**„MEPHARED 2 - druhá etapa Kampusu Univerzity Karlovy v Hradci Králové – zhotovitel stavby“**

### **VYSVĚTLENÍ, ZMĚNA NEBO DOPLNĚNÍ ZADÁVACÍ DOKUMENTACE XXXVI**

#### **Vysvětlení zadávací dokumentace č. 36 ze dne 7. 12. 2022**

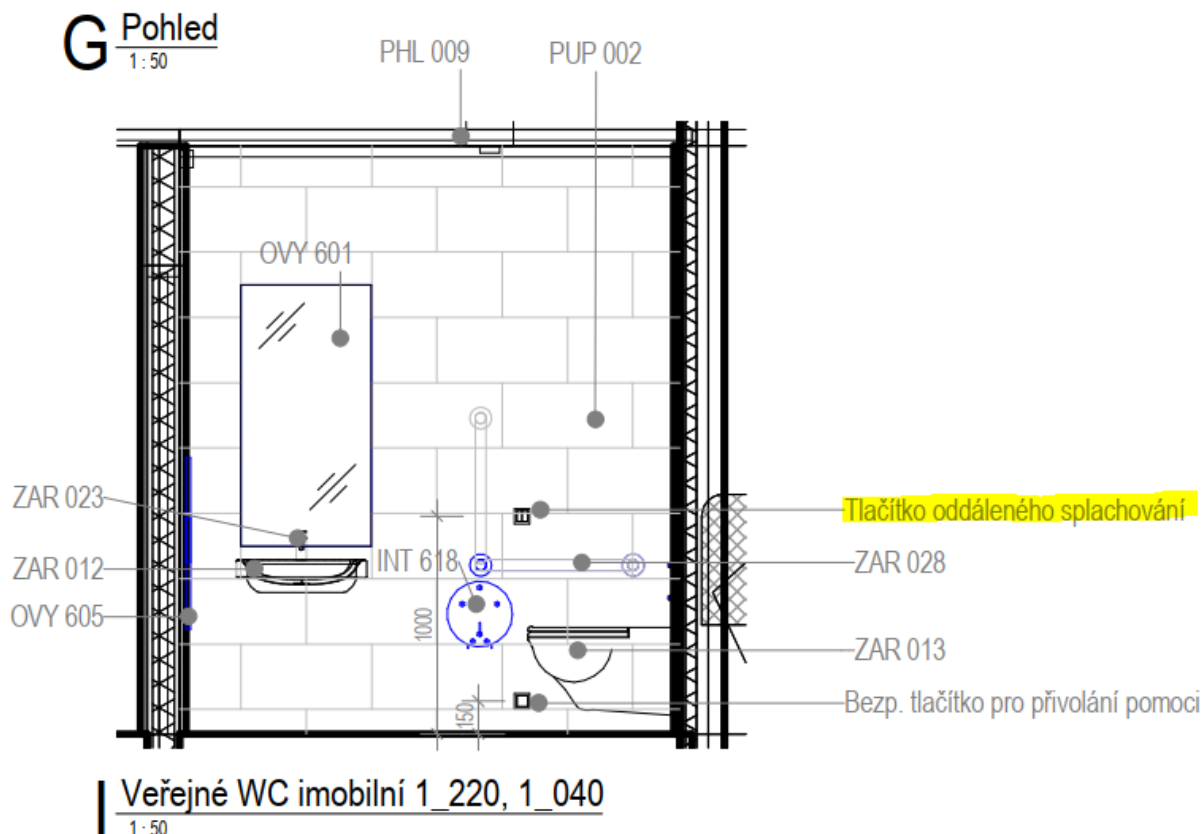
Bezbariérová WC

V Soupisu prací chybí konstrukce pro závěsná umyvadla kotvená do SDK přiček. Jedná se například o umyvadla na bezbariérových WC. Prosíme o doplnění.

V Soupisu prací nejsou rozlišeny závěsné konstrukce pro bezbariérová WC, která budou doplněna prvkem pro zavěšení sklopného madla. Prosíme o rozlišení bezbariérové a běžné závěsné konstrukce pro WC.

Podle knihy typových místností sociální zařízení mají být bezbariérová WC vybavena tlačítka oddáleného splachování. V Soupisu prací tyto tlačítka uvedena nejsou. Prosíme o doplnění.

Dle všeobecných podmínek Soupisu prací s výkazem výměr platí, že kotvicí systém je dodávkou koncového prvku.

Závěsné konstrukce nádržek do lehké stěny pro bezbariérová a běžná WC jsou totožné. Kotvení pro madla je možné řešit výdřevou a doplňujícím ocelovým profilem SDK, které si uchazeč musí zahrnout do ceny.

Tlačítka pro oddálené splachování uvažujeme jako součást dodávky instalační sady bezbariérového WC.

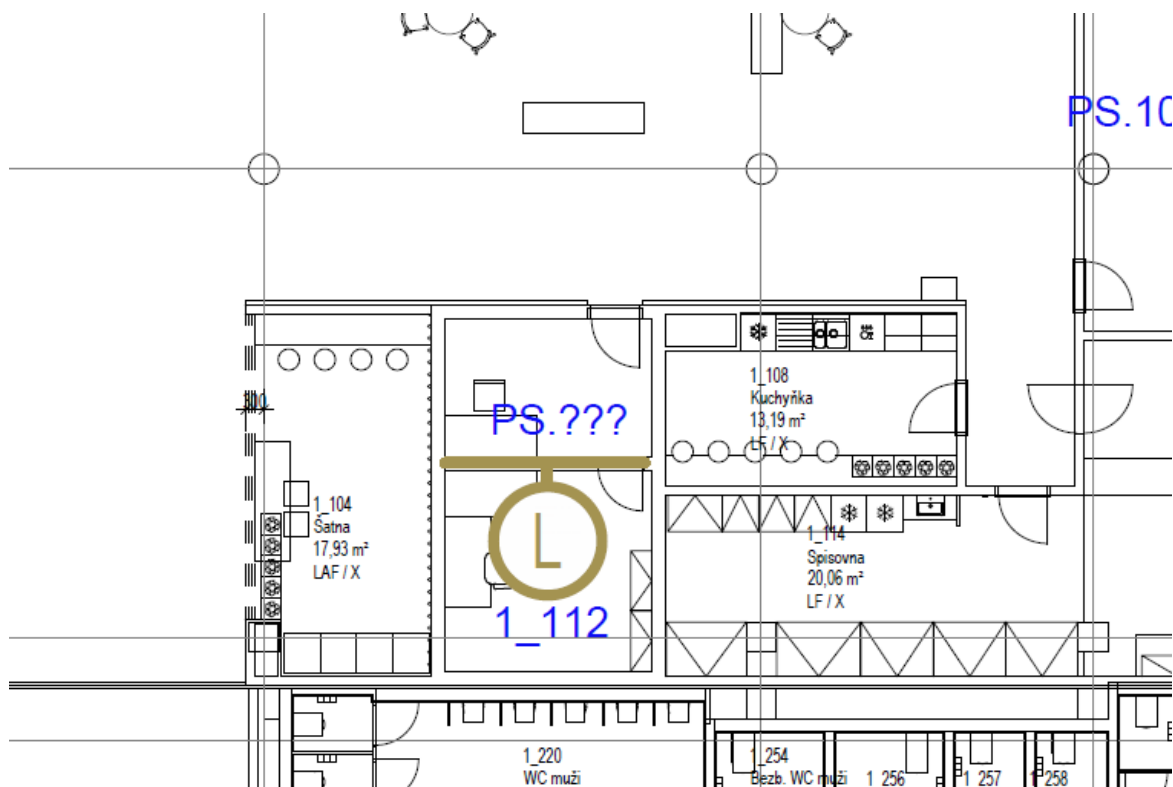
V poskytnutém „VYSVĚTLENÍ, ZMĚNA NEBO DOPLNĚNÍ ZADÁVACÍ DOKUMENTACE XXII“, viz dotaz a odpověď č. 8 doplnil zadavatel chybějící přílohu SOD - Přehled koordinovaných projektů. Na základě tohoto dokumentu je patrné, že samotná výstavba 2. etapy Kampusu UK v HK – Mephared 2, je doslova „okleštěná“ plánovanou výstavbou. V návrhu Smlouvy o dílo je uveden požadavek na to, aby uchazeč „koordinoval“ realizaci díla tak, aby předcházel „negativním dopadům okolních staveb na provádění Díla“, což je poměrně fádňi definice požadavku. Podotýkáme, že už pouze případná realizace křižovatky Mileta může zásadně ovlivnit (a to i kapacitně) zásobování poměrně rozsáhlé výstavby Kampusu, neboť je jedinou možnou zásobovací trasou pro nákladní automobily a těžkou mechanizaci. Dalším příkladem může být napojení IO 702 nadzemní propojovací koridor, který může být v kolizi s Modernizací chirurgických oborů FN...atd.

Jsme přesvědčení, že bez detailních znalostí termínů realizace a průběhu výstavby těchto souběžných projektů není možné daný vliv zahrnout do předpokladů uchazeče a do plánovaného harmonogramu výstavby. Bez poskytnutých podrobných znalostí okolních staveb není možné takto převádět veškerou zodpovědnost pouze na zhotovitele.

Žádáme tedy zadavatele, aby buď poskytnul veškeré podrobné informace všech koordinovaných staveb, nebo objasnil, jak se bude postupovat v daném případě. Máme na mysli to, že by se měl vždy vyhodnotit v dané fázi výstavby konkrétní dopad aktuálně koordinované stavby na realizaci Díla a v případě výrazného vlivu a omezení samotné realizace tuto skutečnost promítnout do harmonogramu postupu výstavby a následných termínů provádění díla. Toto by dle našeho názoru mělo být jednoznačně upravené a popsané ve znění návrhu Smlouvy o dílo.

Termín realizace jednotlivých staveb uvedených v „Přehledu koordinovaných projektů“ není zadavateli znám. Žádná z uvedených staveb není dosud ani ve fázi vyhlášení zadávacího řízení na zhotovitele stavby. Zadavatel tedy objektivně nemůže dodavatelům poskytnout informace o termínech realizace a průběhu výstavby souběžných projektů ve větším rozsahu, než je uvedený níže.

**Zadavatel však poskytne zhotoviteli v každé fázi výstavby plnou podporu a veškeré jemu známé informace k vyhodnocení konkrétního dopadu aktuálně koordinovaných staveb na realizaci Díla, přičemž přepokládá, že zadavatel i zhotovitel budou postupovat ve vzájemné součinnosti.**

**a)** V příloze přikládá zadavatel harmonogram realizace rekonstrukce křižovatky Mileta (přílohy č. 3, č. 4 a č. 5 tohoto Vysvětlení), ze kterého plyne, že křižovatka nebude v průběhu realizace uzavřena. Zda bude Mileta průjezdná i pro těžkou techniku bude zřejmé, až dodavatel stavby Mileta požádá o DIO na stavbu. Nicméně předpokládáme, že zůstane průjezdná. Zadavatel

dodává, že je běžné, že o DIO pro stavbu žádá až její dodavatel, takže i dodavateli naší stavby může být povolen dočasný průjezd křižovatkou Mileta.

Grafická podoba uzavírky křižovatky Mileta (situace), která je přílohou tohoto vysvětlení, vzešla až z jednání 21.11.2022 s tím, že ze situace plyne, že křižovatka Mileta nebude pro průjezd techniky uzavřena. ŘSD chce začít soutěžit v 03/2023 a začít realizovat 4.Q 2023.

**b)** Zadavatel dále poskytuje dodavatelům informace z jednání s FNHK konaného dne 5. 12. 2023 týkajícího se rekonstrukce pavilonu chirurgických oborů. Nyní probíhá stavební řízení, další předpokládané termíny jsou:

- Zahájení zadávacího řízení na dodavatele stavby 06/2023
- Výběr dodavatele, podpis smlouvy 12/2023
- Zahájení stavebních prací 01/2024
- Dokončení stavby 09/2027

Pro doplnění zadavatel poskytuje dokumenty k dané stavbě, které má k dispozici, a to Oznámení o zahájení společného řízení (příloha č. 6 tohoto Vysvětlení) a DSP (příloha č. 7 tohoto Vysvětlení).
